# La Plaine du Sempin Communes de Chelles (77) et de Montfermeil (93)

## Projet du parc naturel paysager du Sempin

Juin 2025

### Porter à Connaissance

Figure 8 : Schéma de gestion des eaux de ruissellement (sur la base des données BURGEAP)

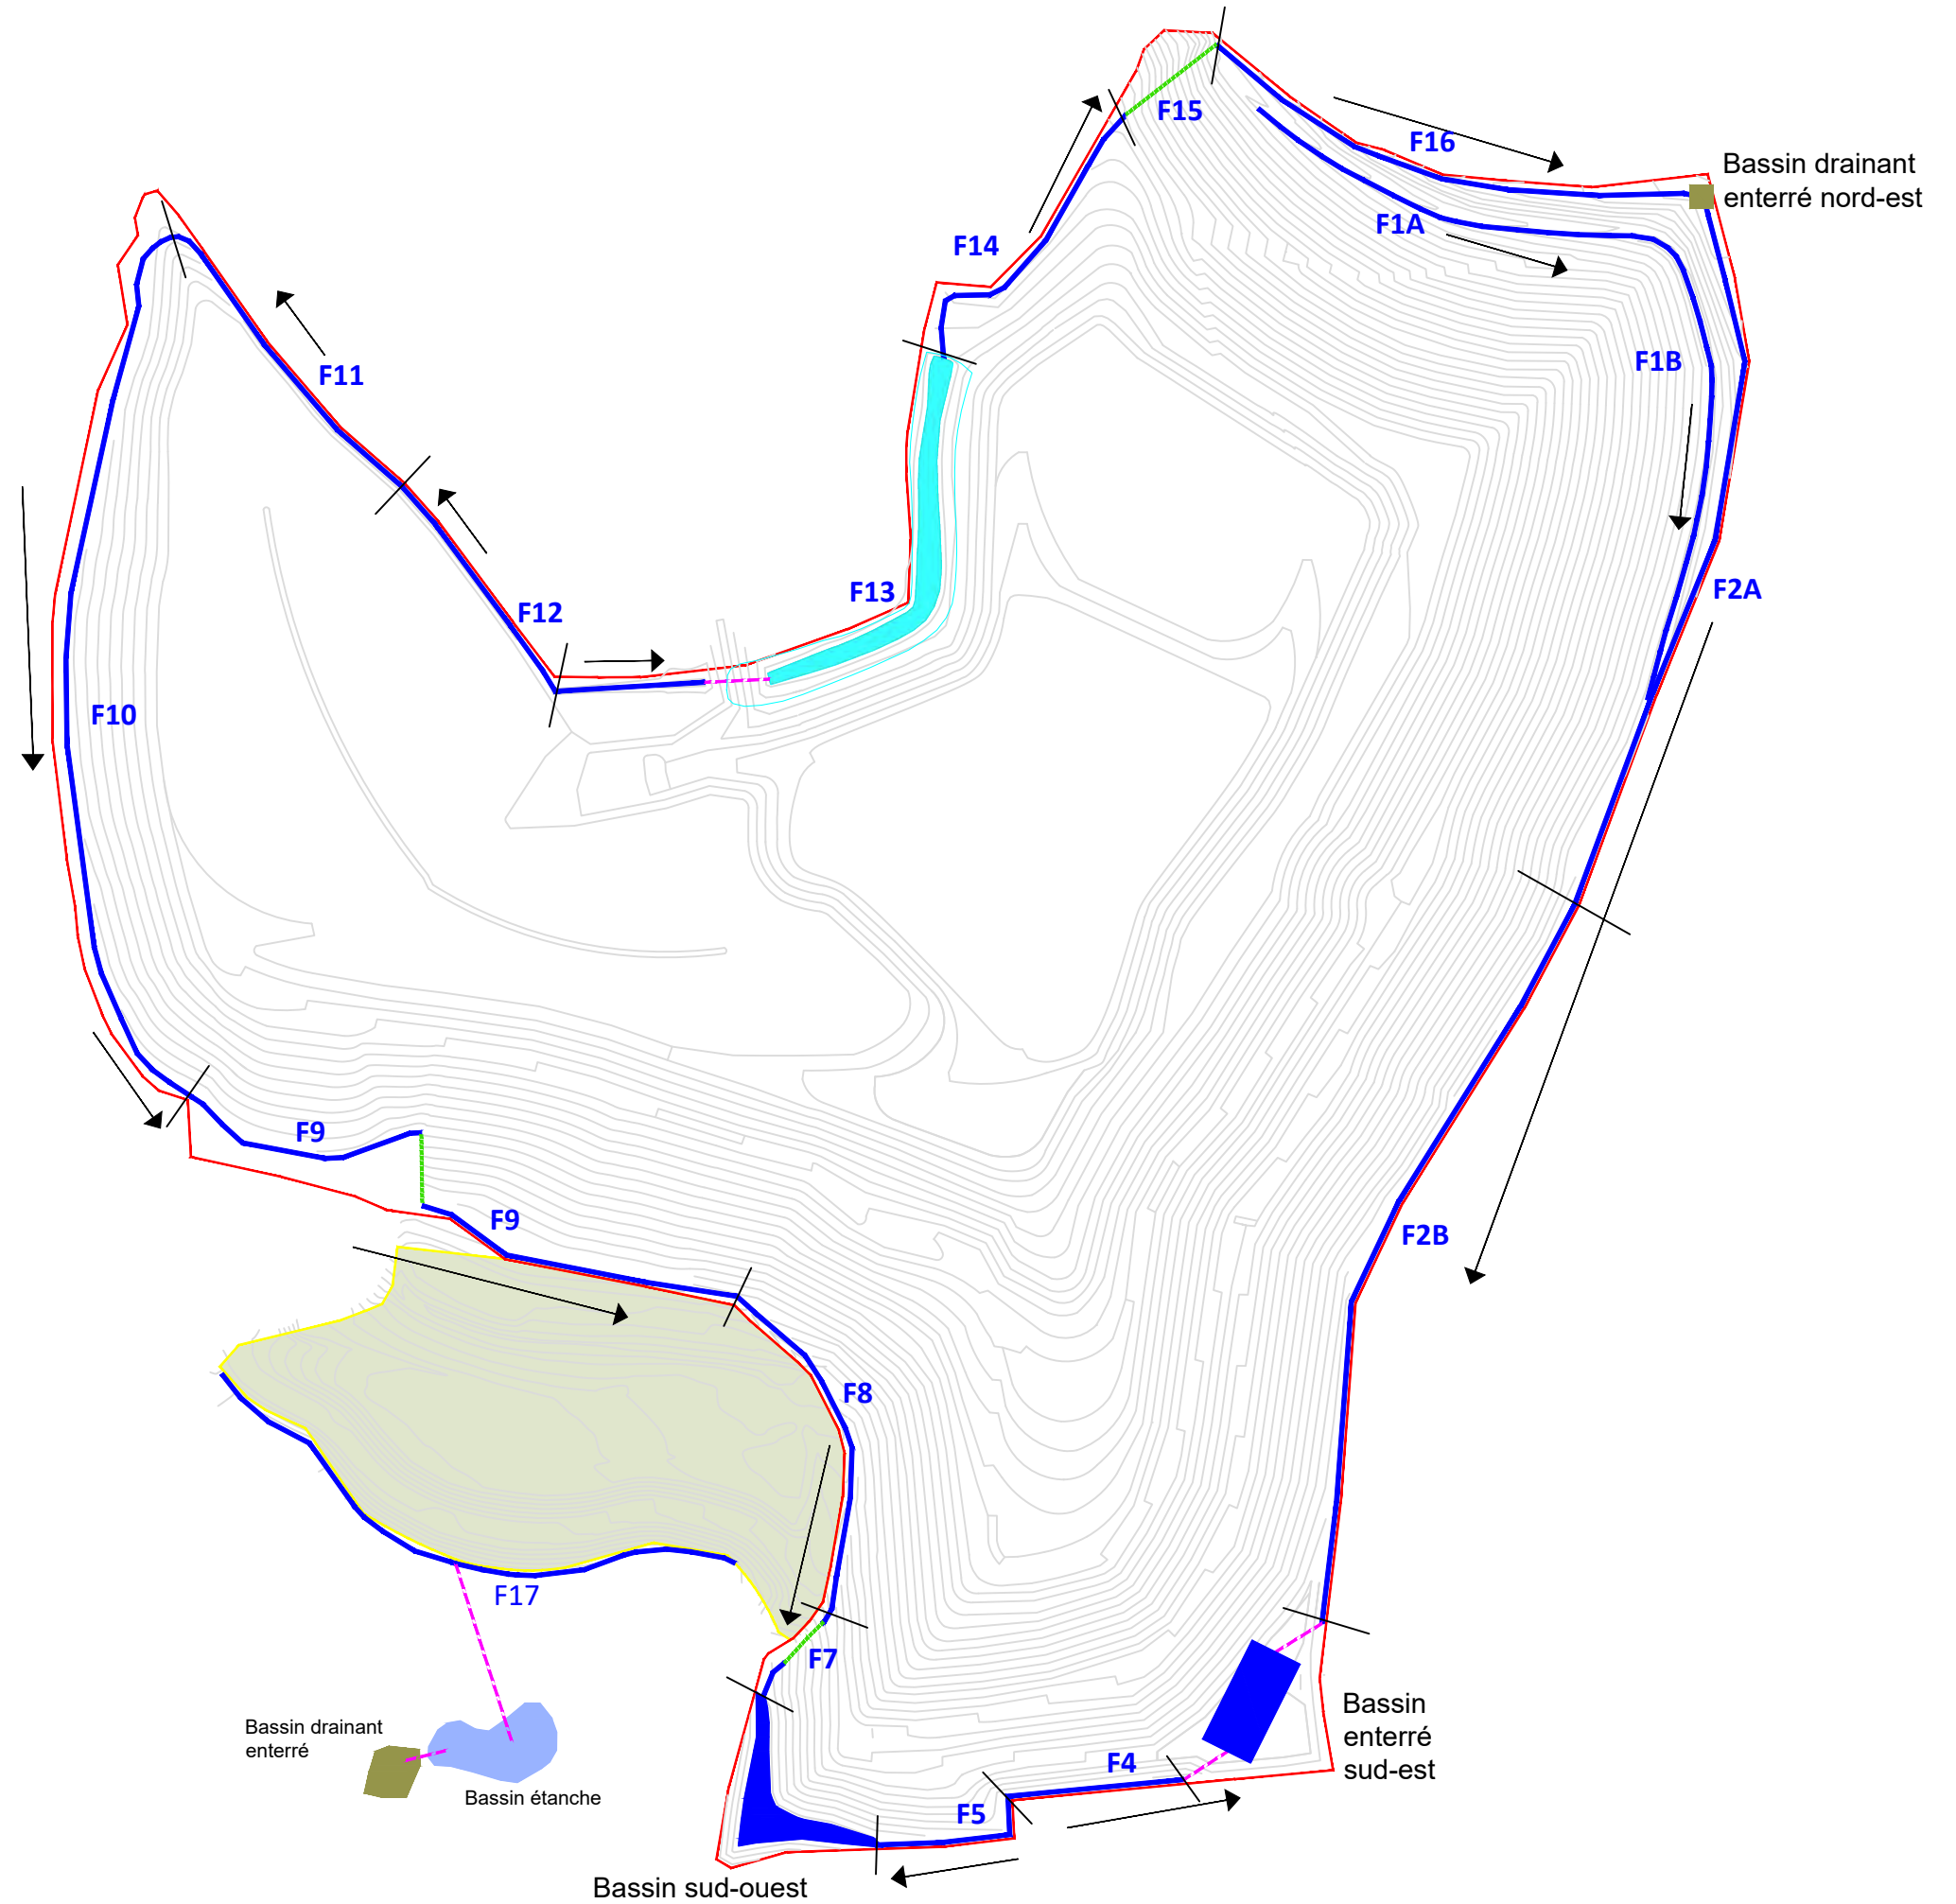
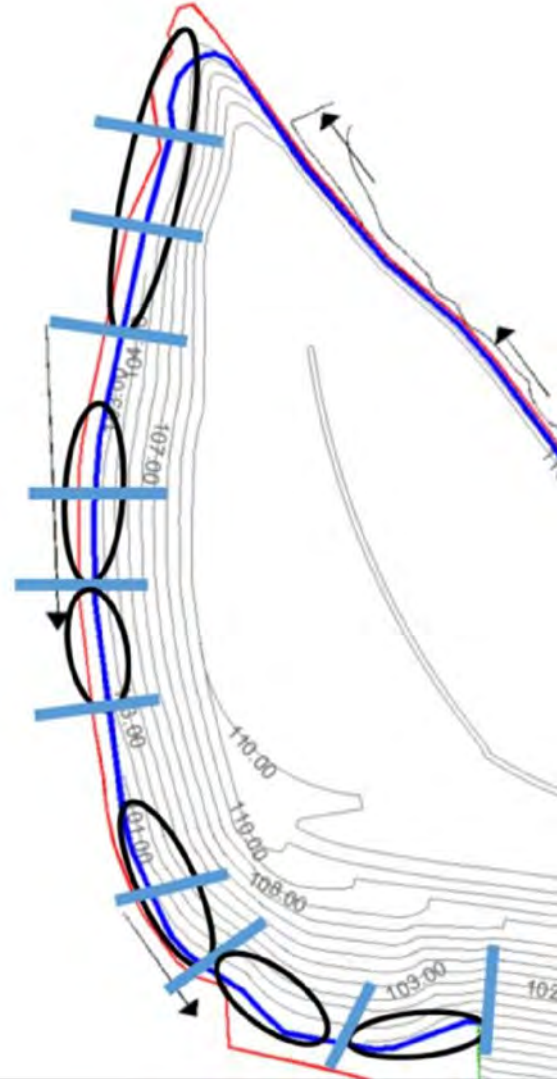
La SAFER ayant la volonté de pouvoir permettre la gestion de pluie cinquantennale au niveau du Parc du Sempin, des modifications supplémentaires sont à réaliser sur les aménagements hydrauliques déjà réalisés afin que les ouvrages aient la capacité de gérer de telles pluies (approfondissement de certains fossés et ajout de redents).

- Un exutoire (fossé à débordement diffus) permet un rejet diffus à l'ouest du site au niveau du fossé 10 (cet aménagement était prévu dans le dossier initial et l'arrêté interpréfectoral du projet. Il avait été retiré dans le précédent PAC de septembre 2022 mais il est finalement maintenu dans le cadre de la mise à jour de l'étude hydraulique en 2023 suite à la modification du coefficient de Montana) ;

**Figure 9 : Adaptation de la gestion des eaux au niveau du fossé FA**

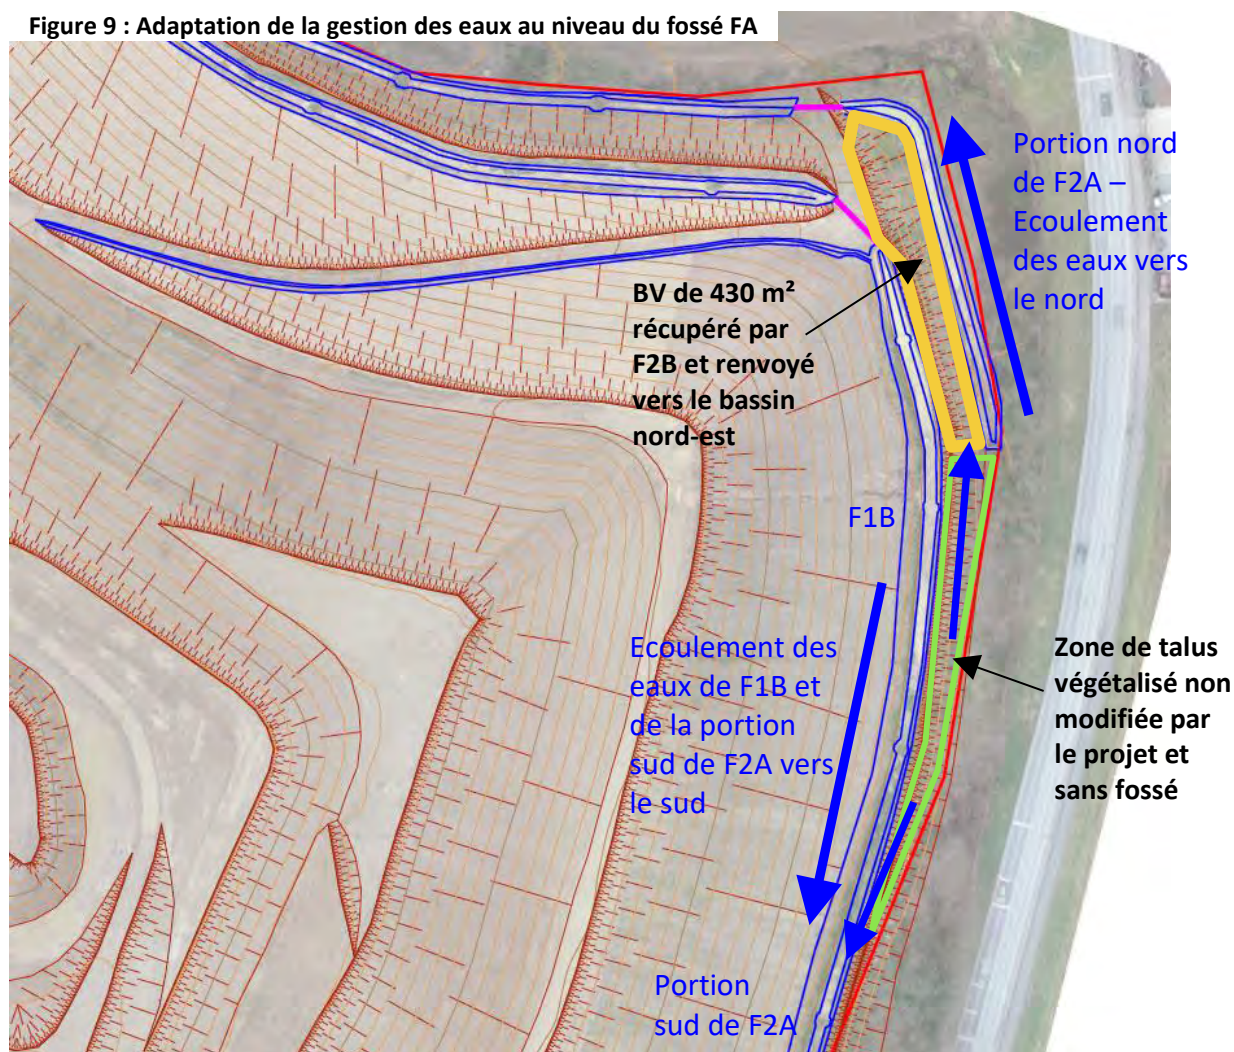
- La portion intermédiaire de fossé F2A ne pouvant être réalisée est localisée au niveau d'un talus végétalisé n'ayant fait l'objet d'aucune intervention (topographie, végétalisation...) dans le cadre du projet. Sur cette zone, la gestion des eaux est identique à l'état initial, à savoir qu'aucune eau provenant du site réaménagé ne s'y écoule. Par ailleurs, le fossé F1B réalisé juste au dessus intercepte toutes les eaux du bassin versant BV2A du projet.

La figure ci-dessous illustre les fossés tels que réalisés ainsi que le sens d'écoulement des eaux.

Ces modifications de l'aménagement hydraulique n'ont pas d'impact sur l'étude hydraulique et le dimensionnement des ouvrages de gestion des eaux de ruissellement puisqu'elles concernent de très faibles surfaces de bassins versants et ne modifient pas les principes de gestion des eaux.

Figure 2 : Butée de pied : géométrie de principe

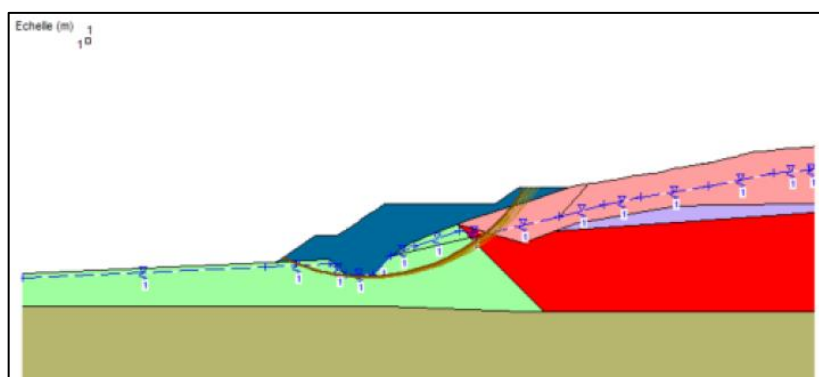
- La mise en place d'une butée de pied avec une bêche en pied de versant, afin d'augmenter les efforts résistants et de contrebalancer les efforts moteurs,
- La réalisation d'éperons drainants au niveau de la butée de pied, espacés de 10 m, descendus à 6 m de profondeur, et remontant sur une distance de 15 m à l'amont à partir du sommet du remblai de butée de pied.

Ces travaux ont impliqué la modification du modelé définitif du site.

Figure 5 : Profil définitif au droit du casier Ouest (représenté en noir)

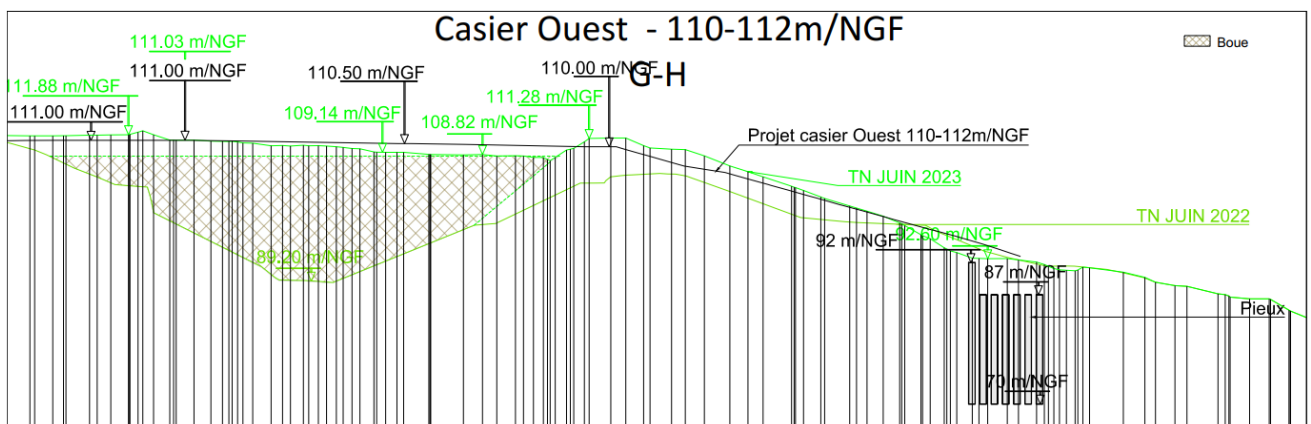
Afin de réduire la surcharge apportée en amont de la masse glissée, le profil définitif du casier Ouest a été modifié. La cote finale du casier Ouest a été abaissée de 112 à 111 m NGF, comme présenté en noir dans la figure ci-dessous :

Figure 6 : Profil définitif au droit du casier Est

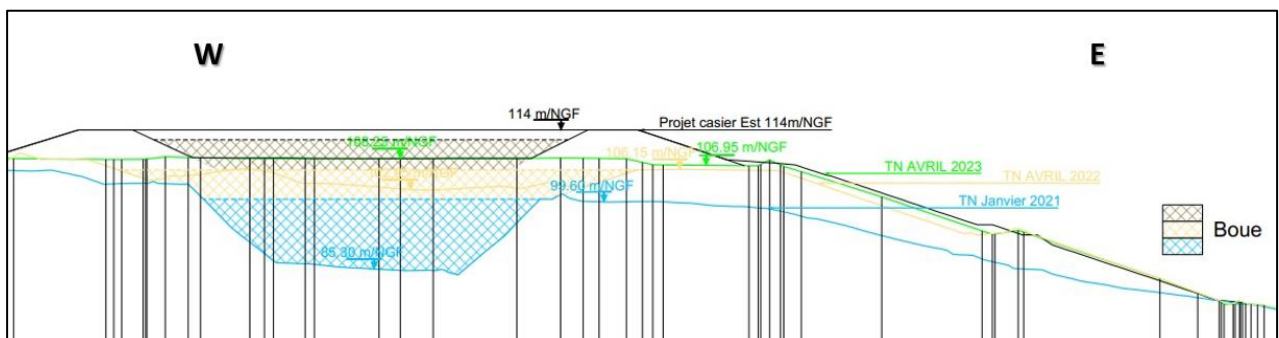
Le niveau du casier Est a été réhaussé afin de pouvoir augmenter sa capacité de stockage. La stabilité du site après réhausse ayant été vérifiée, le profil définitif a été modifié et la cote finale du casier Est a été relevée de 112 à 114 m NGF. La figure suivante présente le profil définitif du casier Est en noir :

**Figure 4 : Différence d'emprise projet**

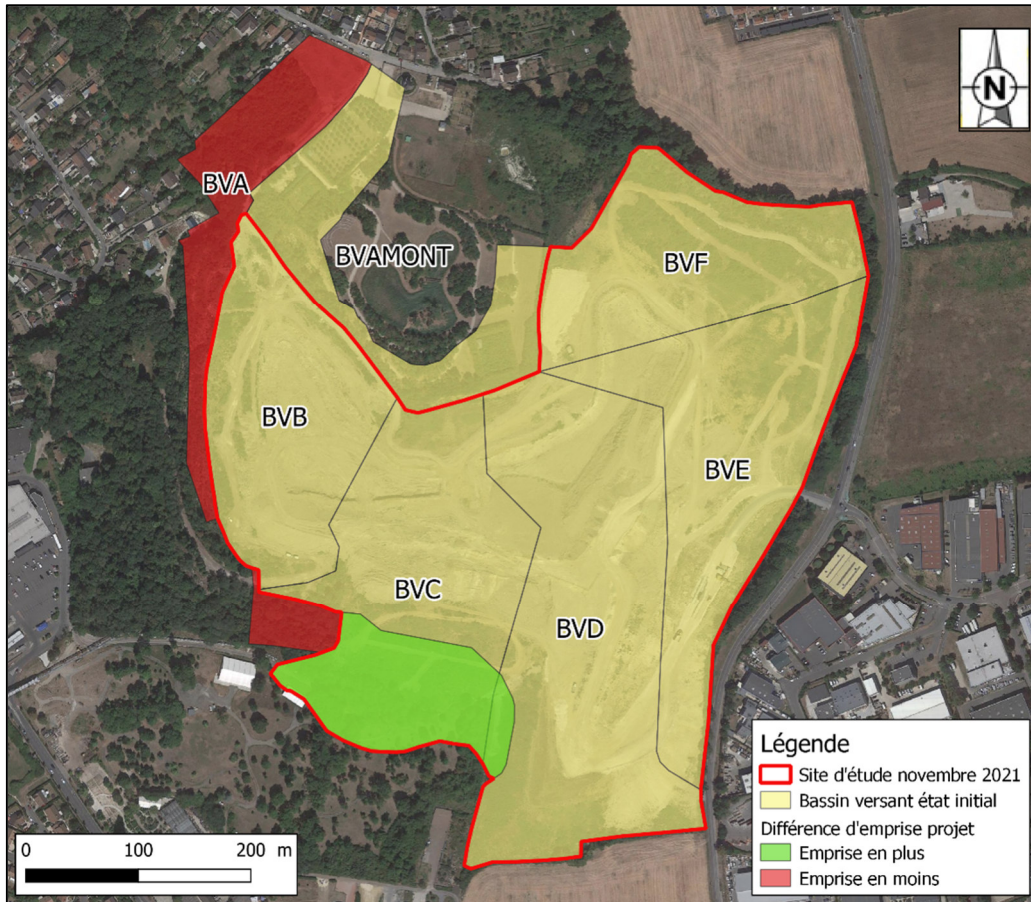
**Les modifications de périmètre du projet** portent sur la suppression du BVA au Nord ainsi que sur l'extension de la partie Sud du BVC (cf. **Figure 4**). Cette extension résulte de négociations avec le propriétaire voisin portant sur une gestion des eaux pluviales commune de ce secteur visant à améliorer l'état futur.

**Figure 10 : position du bassin d'infiltration créée par élargissement et approfondissement du fossé 16**

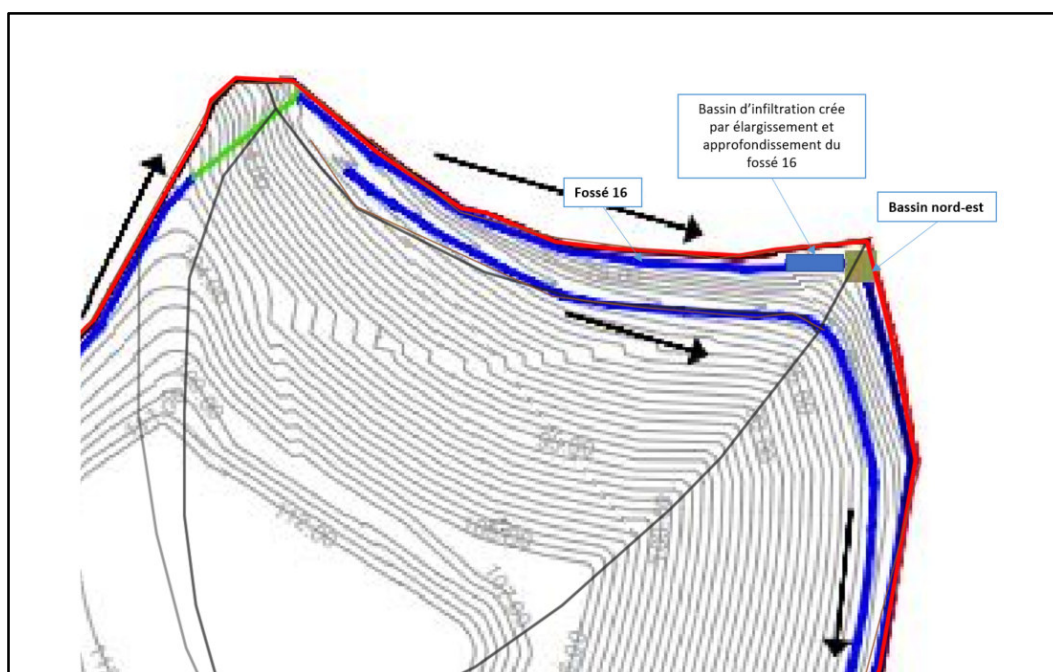
- le volume supplémentaire qui n'est pas géré par le bassin Nord-Est est de 102 m<sup>3</sup>, ce volume va être géré dans un bassin d'infiltration d'une capacité de 108 m<sup>3</sup>. Ce bassin sera créé par élargissement et approfondissement de la partie Est du fossé 16. Soit un élargissement sur 20 cm de longueur et un approfondissement de 1,2 m (cf. **Figure 10**).

**Figure 11 :localisation des zones de débordement diffus au niveau du fossé 10**

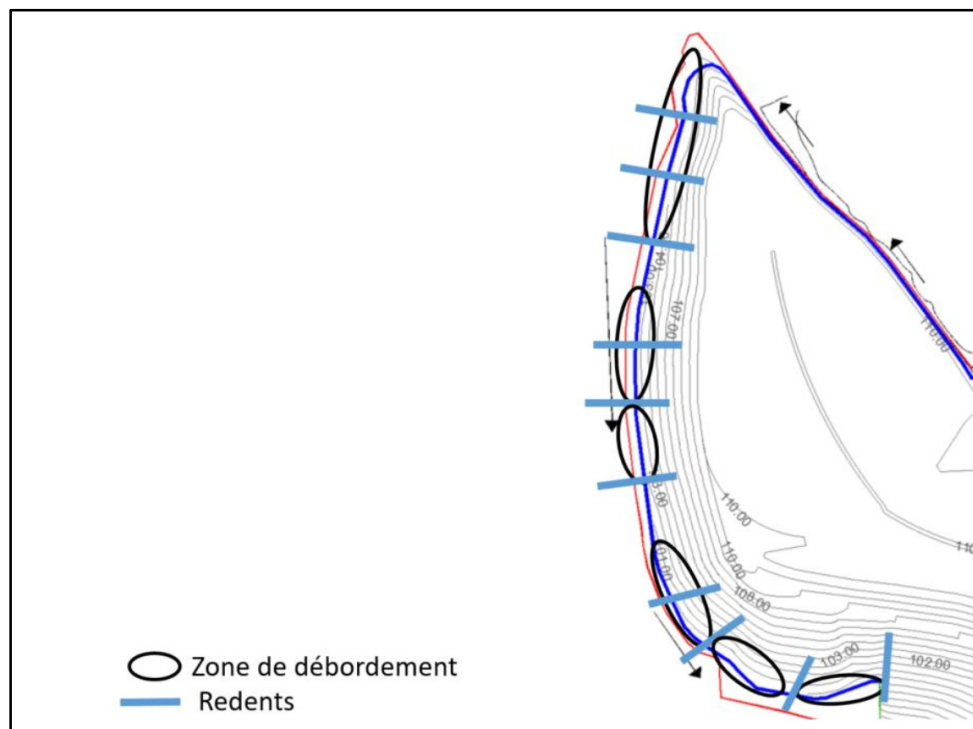
Concernant le volume supplémentaire qui n'est pas géré par le bassin sud-ouest, des zones de débordement diffus seront créés dans le fossé 10 permettant le rejet des eaux pluviales vers les espaces boisés (cf. **Figure 11**).

Ce rejet n'aura pas d'impact négatif sur le site, ni sur les parcelles à côté puisque le projet limite le ruissellement par la mise en place des ouvrages de gestion des eaux pluviales. De plus, actuellement, malgré le fait que toutes les eaux de ruissellement circulent de façon diffuse vers les limites du site, aucun problème d'érosion ou d'atterrissement est constaté. Ainsi, le rejet vers le milieu boisé n'aura pas d'impact négatif sur le site.
